Stadt Eschweiler  
Der Bürgermeister  
610 Abteilung für Planung und Entwicklung

**191/08**

# Sitzungsvorlage

**5. Änderung des Bebauungsplanes K 117 - Auf dem Felde -  
hier: Ergebnis der öffentlichen Auslegung sowie Satzungsbeschluss**

# Stadt Eschweiler Bebauungsplan K 117 - Auf dem Felde - 5. Änderung -

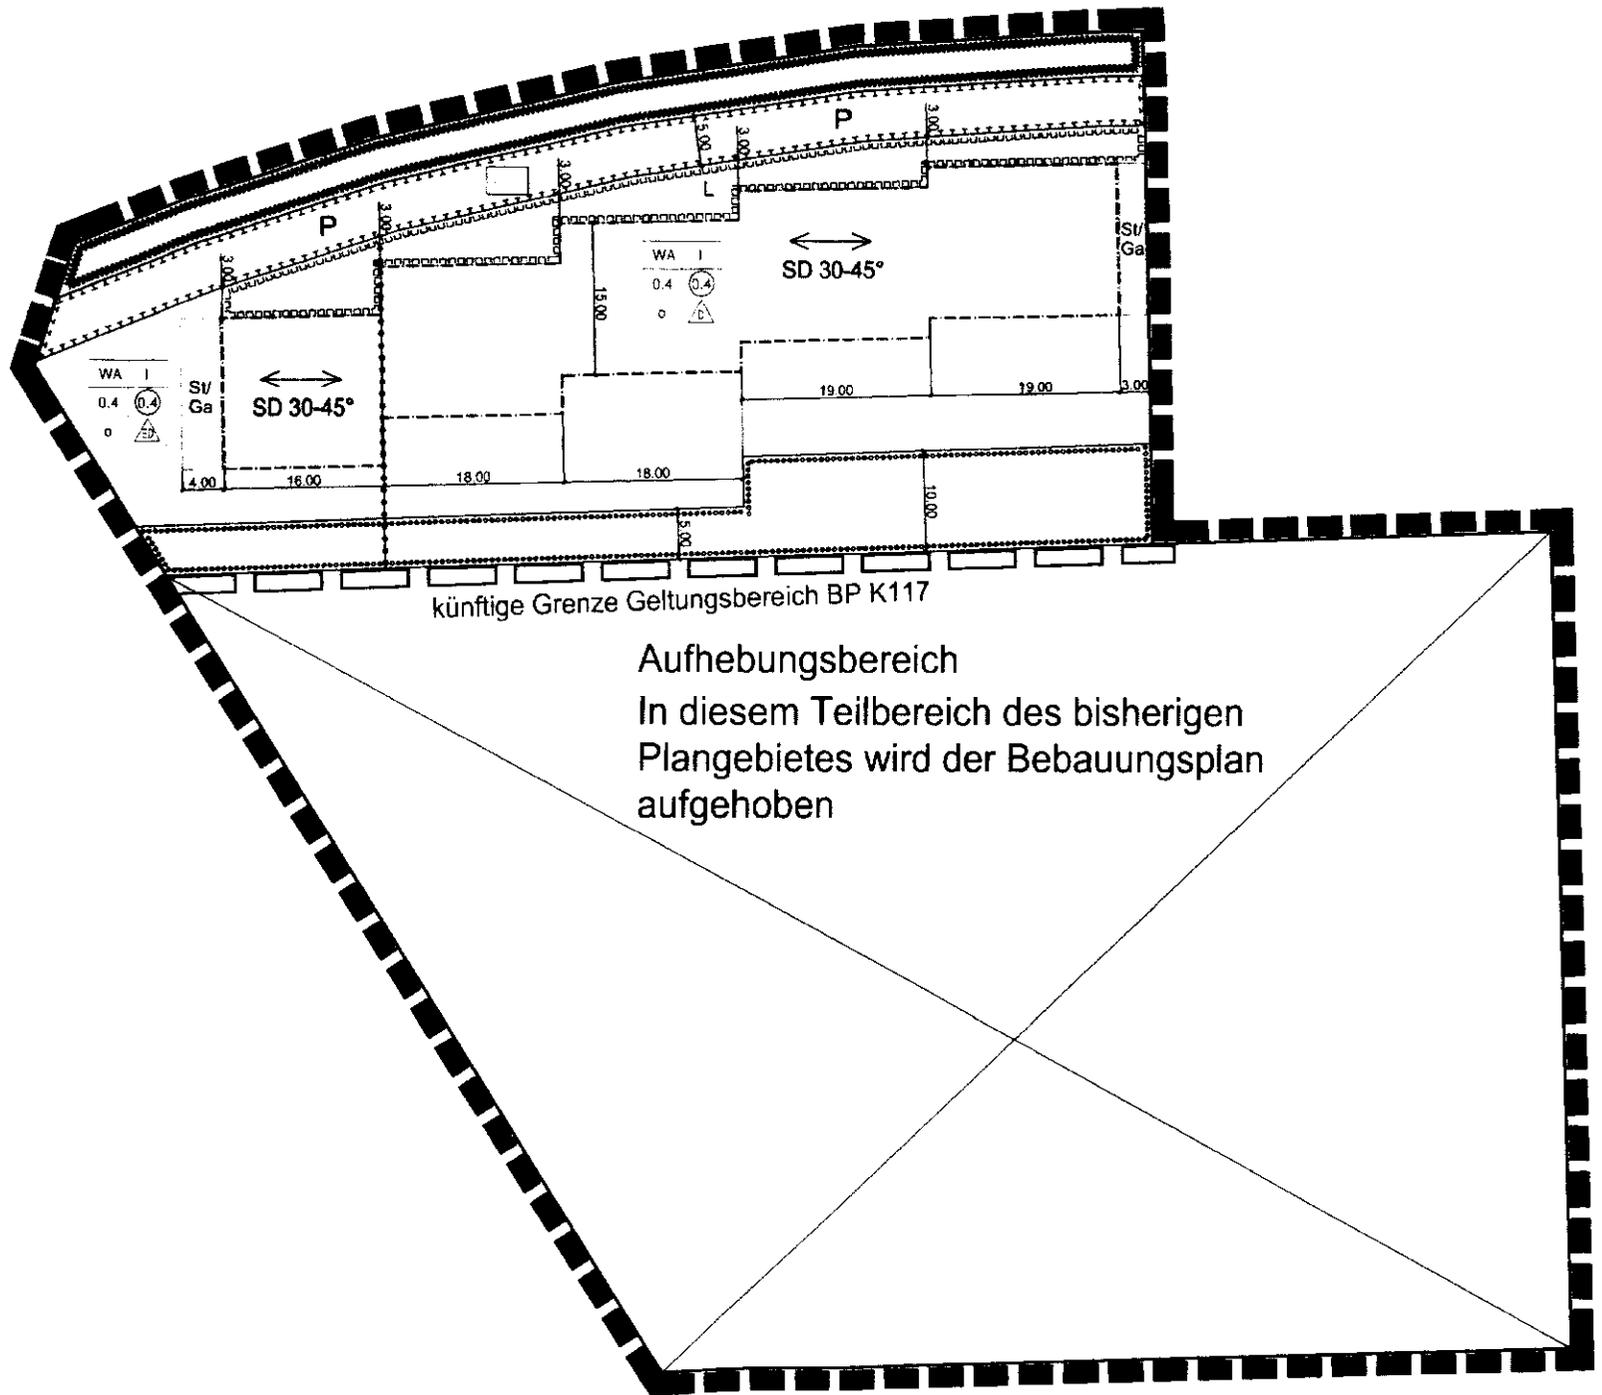
*Der Planbereich liegt im Umfeld der Altlastenverdachtsflächen „ehemalige Deponie Hehlrath“ und „ehemalige Hausmülldeponie Röhe“ sowie im Bereich der Aufschüttung des ehemaligen Tagesbaus Zukunft West. Nach der Gefährdungsabschätzung der Deponie Röhe durch das Ing.-Büro HYDRO aus dem Jahre 2000 wurden in früherer Zeit in der Nähe des Tennisplatzes 62,6 Vol.-% Methan-Gas gemessen. Wenn auch bei späteren Messungen kein Methangas gemessen wurde, sind im Bereich der jetzt geplanten Wohnbebauung vorsorglich Bodenluftuntersuchungen im Hinblick auf ggf. bestehende Methangasmigrationen durchzuführen.*

1.1.2	Für die Erschließung der Grundstücke sind Brücken über das Gewässer erforderlich. Diese sind in Lage und Breite mit der Unteren Wasserbehörde abzustimmen und im Bebauungsplan festzuschreiben. Als Vorgabe ist gemäß § 99 Landeswassergesetz (LWG) beim Umweltamt des Kreises Aachen ein wasserrechtlicher Genehmigungsantrag in 4-facher Ausfertigung einzureichen.	Durch eine bauordnungsrechtliche Festsetzung wird die Breite der für die Erschließung der Grundstücke notwendigen Brücken im Bebauungsplan geregelt.  Die Abstimmung mit der Unteren Wasserbehörde erfolgt im Rahmen der Genehmigungsplanung und Beantragung der Überquerungen.	Die Stellungnahme wird berücksichtigt.

Nr.	Behörde / Inhalt der Stellungnahme	Stellungnahme der Verwaltung	Beschlussvorschlag
1.1.3	<p>Alle erforderlichen Ver- und Entsorgungsleitungen sind zusammen zu fassen und das Gewässer an nur einer Stelle zu kreuzen. Für diese Gewässerkreuzung ist gemäß § 99 Landeswassergesetz (LWG) beim Umweltamt des Kreises Aachen ein wasserrechtlicher Genehmigungsantrag in 4-facher Ausfertigung einzureichen.</p>	<p>Im Bebauungsplan wird südlich des Uferrandstreifens auf der ganzen Länge des Plangebietes ein Leitungsrecht festgesetzt. Die Ver- und Entsorgungsleitungen werden an die östlich bereits vorhandenen Leitungen ab Hausnr. 10 angeschlossen, so dass im Plangebiet eine Kreuzung mit dem Gewässer nicht erforderlich ist. Ein Hinweis wird in die Begründung zum Bebauungsplan aufgenommen.</p>	<p>Die Stellungnahme wird berücksichtigt.</p>

Die vom Gutachter empfohlenen Vorsorgemaßnahmen wurden in die textlichen Festsetzungen und die Abschlussbegründung (Teil A und B) eingearbeitet (Roteintragungen). Da die Grundzüge der Planung durch die Ergänzung der textlichen Festsetzungen nicht berührt werden, ist eine erneute öffentliche Auslegung nicht notwendig.

1. Geländeabgrabungen, die der Belichtung und Belüftung der Kellergeschosse dienen sollen, sind im Plangebiet unzulässig.
2. Überbrückungen des nördlich des Plangebiets gelegenen Wasserlaufs und die Querung der privaten Grünfläche sind mindestens für zwei Grundstücke zusammenzufassen und dürfen eine maximale Breite von 3,00 m nicht überschreiten.
3. Innerhalb des festgesetzten Baugebietes sind Zuwegungen jeglicher Art nur wasserdurchlässig herzustellen. Eine natürliche Versickerung des anfallenden Oberflächenwassers ins Erdreich ist zu gewährleisten.
4. Für die Dacheindeckung sind nur unglasierte Ziegel oder Betondachsteine in den Farben Schwarz, Braun und Dunkelgrau zulässig.

2. Bei Gründungen im aufgeschütteten Bereich ist wegen der stark wechselnden Zusammensetzung des Bodenmaterials durch Untersuchungen die ausreichende Tragfähigkeit des Bodens ~~der Bauordnungsbehörde~~ nachzuweisen. *Das Plangebiet liegt nach DIN 4149 in der Erdbebenzone 3. Der Baugrund besteht bis in größerer Tiefe aus angefüllten Bodenschichten. Daher wird eine bauwerksbezogene Baugrunderkundung nach DIN 4020 erforderlich.*

**Lageplan Methanbelastungen**

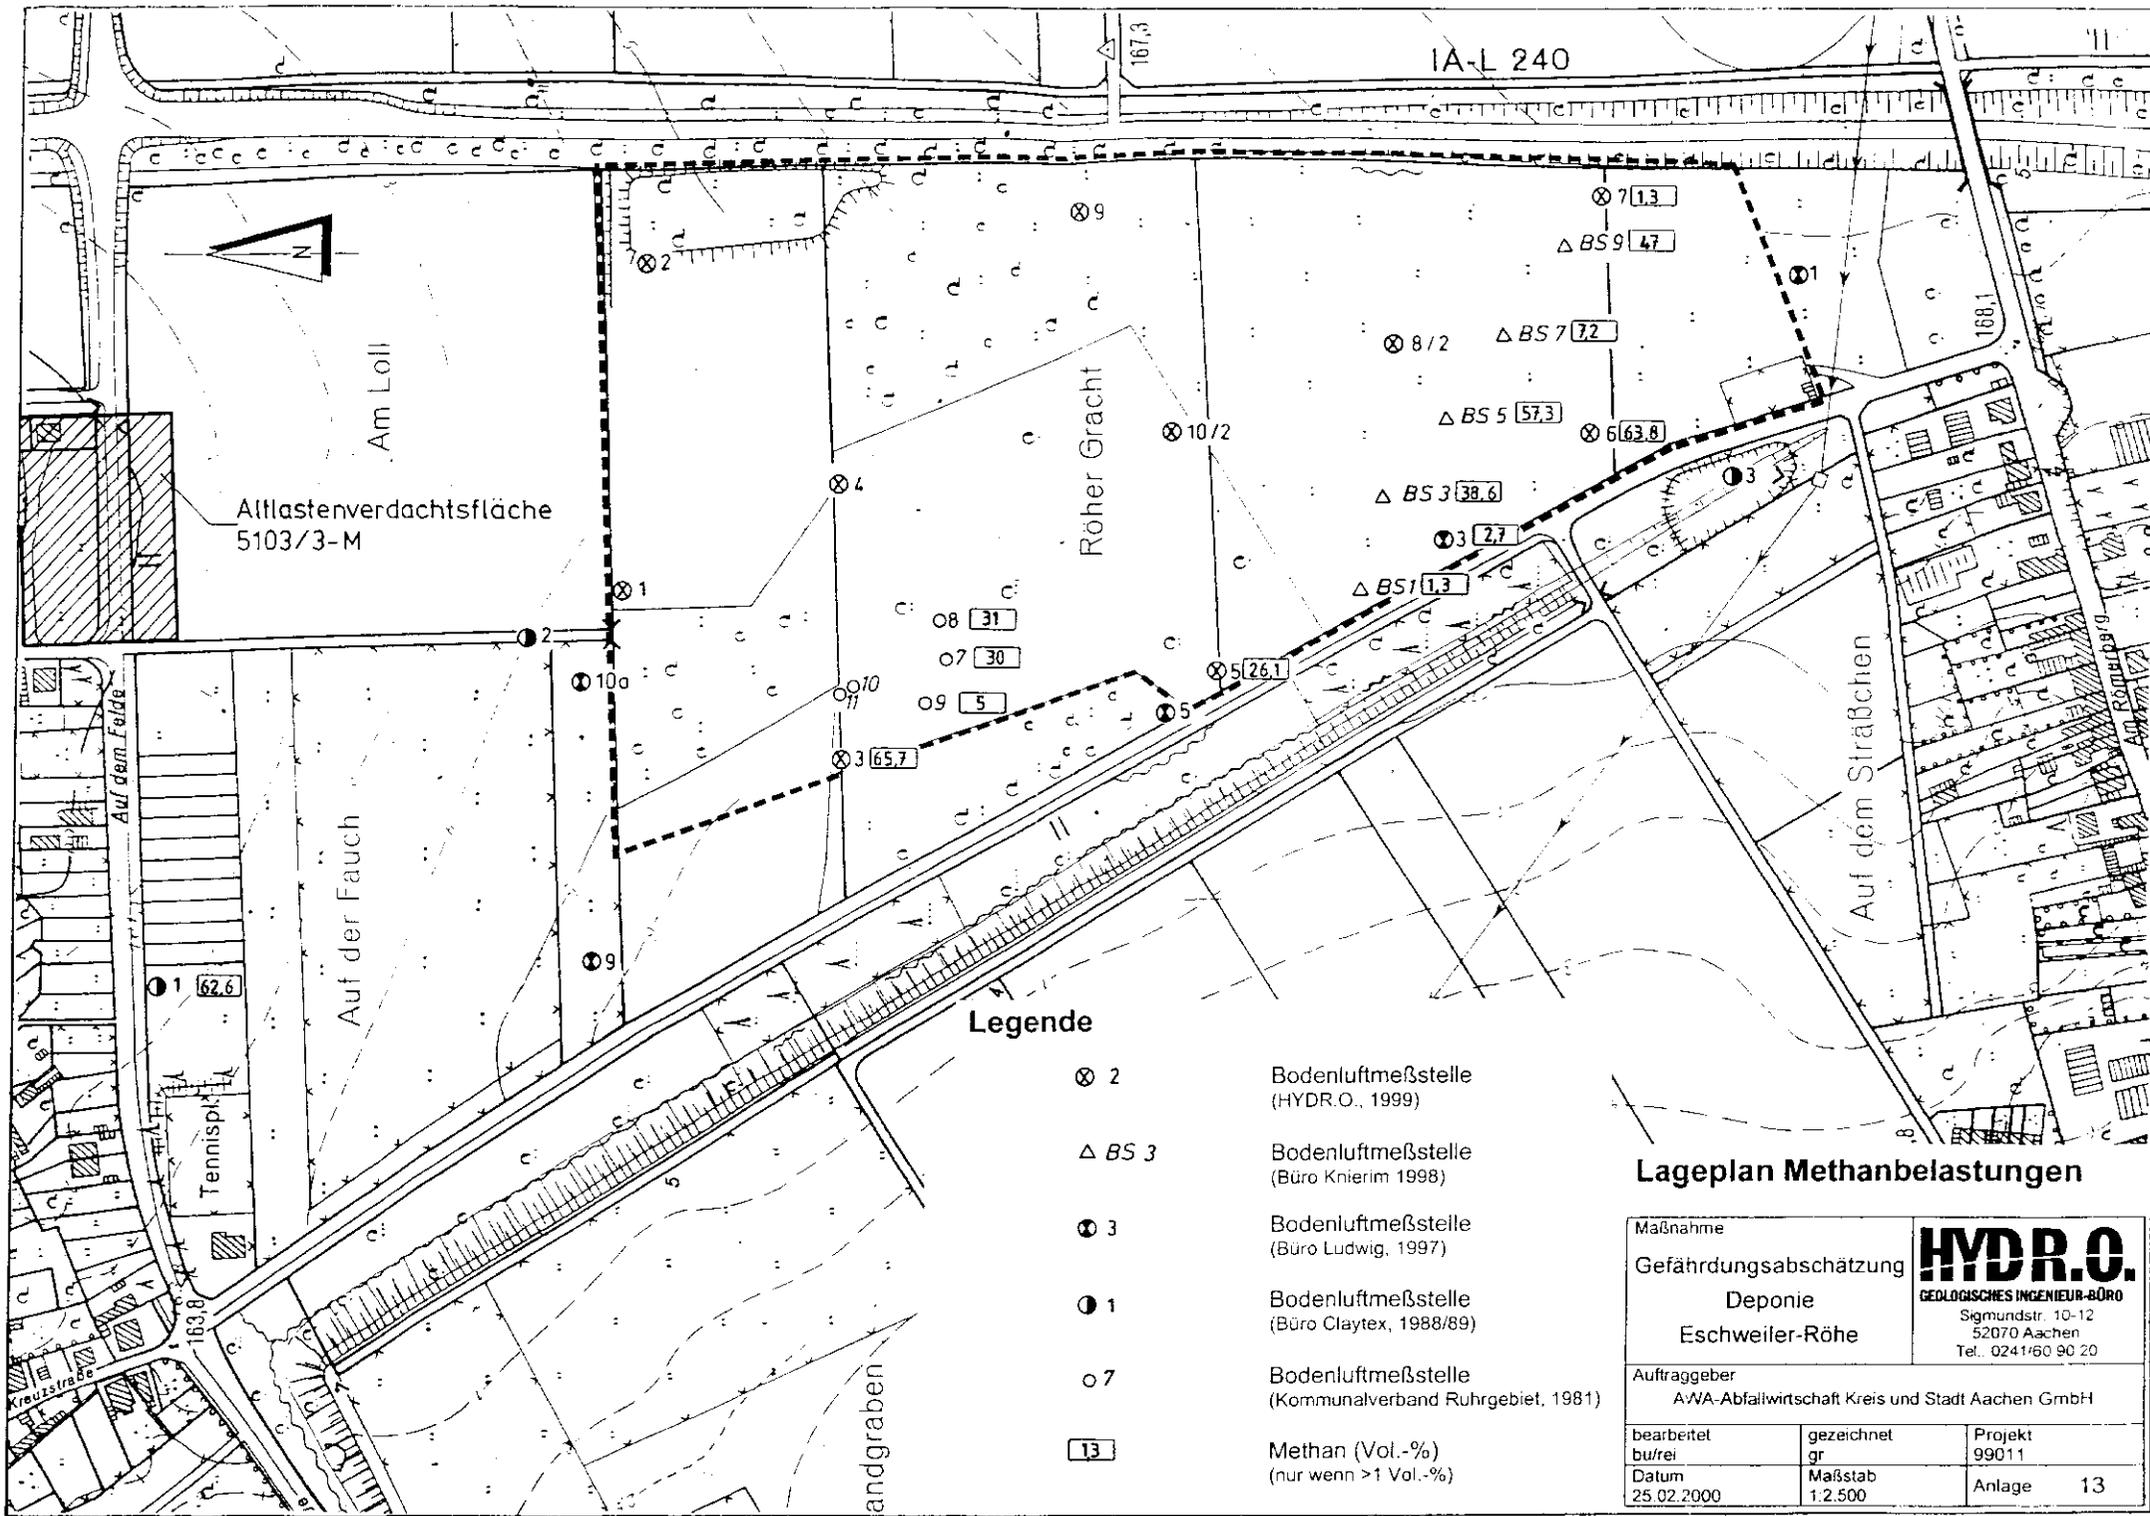
Die vom Umweltamt des Kreises Aachen geforderten Bodenluftuntersuchungen wurden durch das Büro des Dipl.-Geol. Michael Eckardt aus Aachen durchgeführt und mit folgendem Ergebnis am 27. Mai 2008 abgeschlossen: Im Rahmen dieser Untersuchung (Beprobung und Dauerpumpversuch am 21. Mai 2008) wurde nach einer Pumpzeit von 6 Stunden der Methangehalt der Bodenluft zu 0,8 Vol.-% bestimmt. Da der Wert in den folgenden 6 Stunden praktisch konstant blieb ist er damit als repräsentativ für die Bodenluft anzusehen. Nach Angabe des Umweltbundesamtes wird eine Wohnbebauung dann für zulässig erachtet, wenn die Methan- und Kohlendioxid- Konzentrationen nicht höher als 1 Vol.-% sind. Bei messbaren, niedrigeren Konzentrationen werden passive Entgasungsmaßnahmen (Flächenfilter als Gasdrainagen) sowie weitgehend gasdichte Bauausführung (insbesondere von Mauerdurchführungen) empfohlen. Da diese Prüfwerte nach dem Ergebnis des Dauerpumpversuches eingehalten werden, bestehen gegen eine unterkellerte Wohnbebauung keine Bedenken, sofern die Bauwerke gasdicht ausgeführt werden und eine Gasdrainage erhalten.
